Jurybericht

23. März 2023

Projektwettbewerb Passerelle Steinachstrasse

Nr. 12 | Together Apart

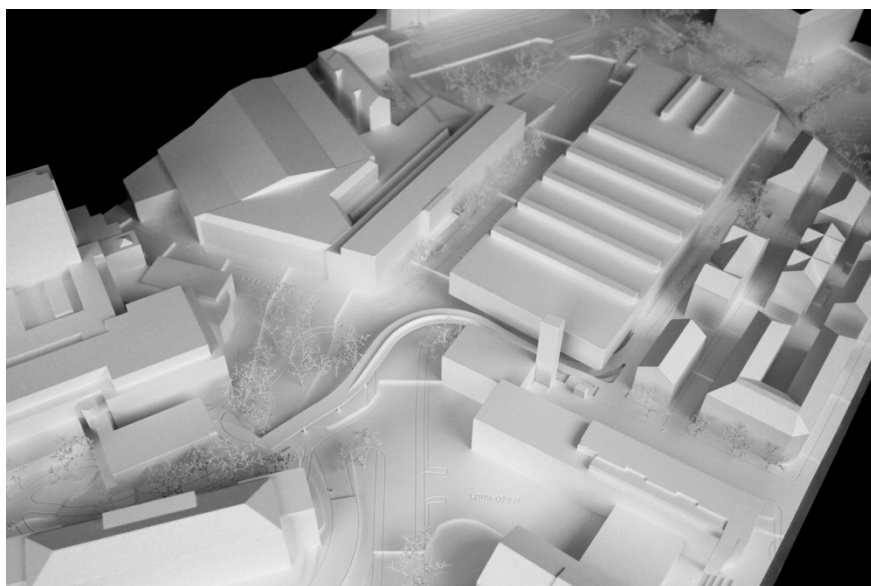
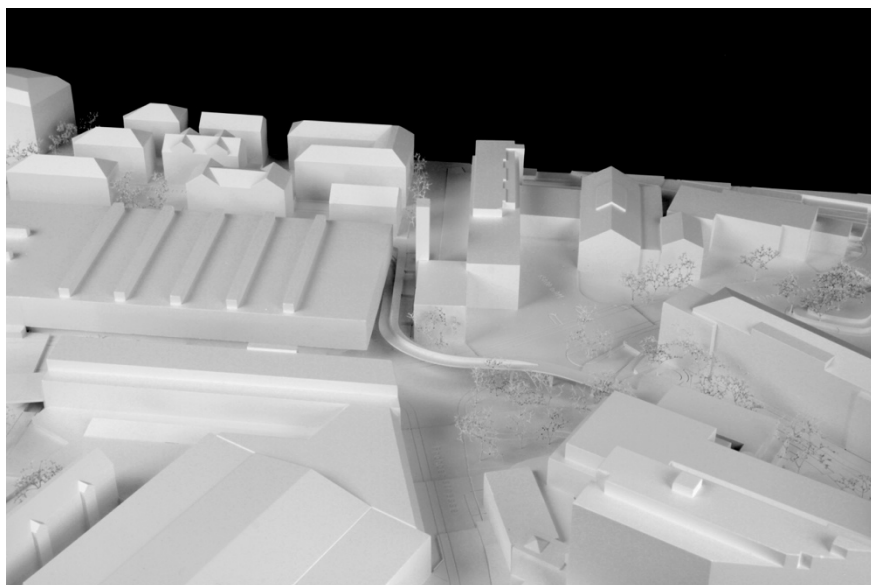
Der neue Geh- / Radweg folgt der nordwestlichen Fassade des Athletikzentrums. Vor dem Vorplatz der Feuerwehr taucht der Radweg der Topografie folgend mit einem Gefälle von rund 11 % unter die nördliche Auskragung des AZSG. Der abgetrennte Gehweg mündet direkt in den Vorplatz der Feuerwehr. Die Passerelle überquert die Steinachstrasse in einem Bogen.

Die Brücke wird als Durchlaufträger mit variablen Spannweiten zwischen 8 und 38 m ausgeführt. Der Hautträger ist ein obenliegendes Hohlkastenprofil. Der Überbau liegt auf schlanken, rechteckigen Pendelstützen. Die schlanken Pendelstützen ermöglichen das Erstellen von relativ kleinen Fundamenten. Vor der Garageneinfahrt des Athletikzentrums teilt sich die Passerelle. Die Wahl einer Stahlkonstruktion ermöglicht ein schlankes System.

Nr. 13 | Origami

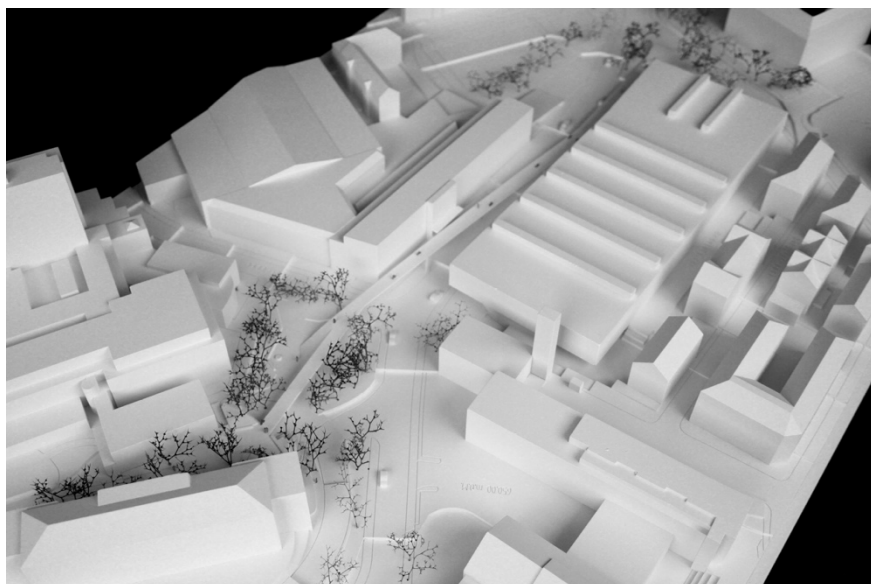
Das Projekt Origami verbindet die Steinachstrasse Ecke Parkstrasse mit dem nordöstlich gelegenen Gelände des Kantonsspitals in Form eines Höhenweges.

Die Passerelle startet beim Vorplatz des AZSG. An der Gabelung beim Treppenaufgang knickt der Hauptstamm der Passerelle leicht ab und schwenkt, inzwischen genügend Höhe erreichend, in einer Breite von 5.4 m über die Steinachstrasse. Mit diagonalen Querung der Steinachstrasse schlägt die Passerelle eine direkte Route in Richtung Frobergstrasse ein und schwenkt beim heutigen Parkplatz wieder leicht zurück in Richtung Anschlusspunkt.

Die polygonale und abstrakte Gestaltung des Trassees wird auch in der Tragkonstruktion weitergeführt, indem eine an die Kunst des Papierfaltens 'Origami' erinnernde Ästhetik die Untersicht prägt. Diese «Markanz» und die stets sich verändernde geometrische Ausrichtung der Unterseite verhilft nicht zur erhofften Ästhetik, sondern wirkt eher unruhig und keinesfalls wirtschaftlich. Der dreiecksförmige sich stets verändernde Querschnitt wird auf der Gesamtlänge von 215 m in Spannweiten von 25 – 28 m als Stahl-Hohlkastenträger aufgeteilt. Die gewählte Materialisierung in Stahl ermöglicht einen schnellen und konsequenten Bauablauf.
